**Forum mondial de l'harmonisation
des Règlements concernant les véhicules****Groupe de travail en matière de roulement et de freinage****Soixante-seizième session**

**Homologation de type internationale de l'ensemble du véhicule (IWVTA) –
Règlement n° 13-H****Proposition d'amendements au Règlement n° 13-H
(Freins des véhicules des catégories M₁ et N₁)****Communication des experts de l'Association européenne des
fournisseurs de l'automobile et de l'Organisation internationale
des constructeurs d'automobiles***

Annexe 2,

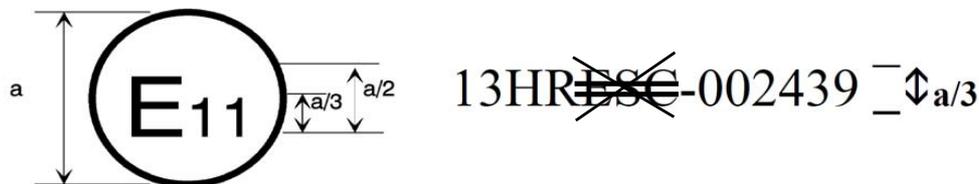
Marque d'homologation et texte du modèle A, modifier comme suit:

a = 8 mm min.
